工認補正書(第4回補正:2018.9.20)機電耐震修正リスト

図 5-6 基礎部に作用する外荷重より生じる荷重の関係 (その3)

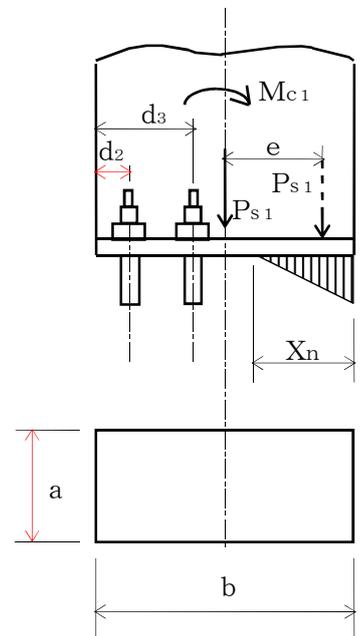
12				10	注記 *5の出典 共同研究報告書「…」は、電力共通研究「…」としなくていいか。また、実施年の記載が必要。(「V-2-1-6 地震応答解析の基本方針」の減衰定数の、記載内容の合わせるべき。)	要	
13	V-2-1-13-2	横置一胴円筒形容器の耐震性についての計算書作成の基本方針	個別	24	図5-6のaの矢印が下にずれている。	要	
14	V-2-1-13-3	平底たて置円筒形容器の耐震性についての計算書作成の基本方針	個別	7	「5.2 設計用地震力」の、弾性設計用地震動Sd又は静的地震力及び基準地震動Ssは、「弾性設計用地震動Sd又は静的地震力」及び「基準地震動Ss」としなくていいか。(V-2-1-13-1 スカート支持たて置き円筒形容器の耐震性についての計算書作成の基本方針)では、地震動に「 」を付けており、計算書作成の基本方針図書間で不統一)	要	
15				10	図5-2のFt、Fc、Dcの添え字が近すぎるものがある。	要	
16	V-2-1-13-4	横軸ポンプの耐震性についての計算書作成の基本方針	個別	3	注記 *1の、「*Fbi」は「Fi*」か。	要	
17	V-2-1-13-5	たて軸ポンプの耐震性についての計算書作成の基本方針	個別	4	注記 *1の、「*Fi、Fi、Fbi*…」は何を指しているか。 注記*1のF *b ilは、F *i、Fb iの誤記	要	
18	V-2-1-13-7	盤の耐震性についての計算書作成の基本方針	個別	4	注記 *1に、S _{yi} (RT)は不要か。(他の方針書も同様)	否	S _{yi} の説明に含まれるため、記載不要という整理としております。
19	V-2-1-13-8	計装ラックの耐震性についての計算書作成の基本方針	個別	4	「π _i 円周率*1」は「π 円周率」ではないか。	要	
20	V-2-2-2-4	原子炉建屋地下排水設備集水ピット水位の耐震性についての計算書	個別	12,25	表2.4-4、据付場所はマスキング対象ではないか。	否	社内マスキングルール上、原子炉建屋等の核物質防護上重要な施設の床面高さの記載がある場合、当該建屋名をマスキングすることになっていますが、当該据付場所は重要な施設の床面ではないため、マスキング対象外です。
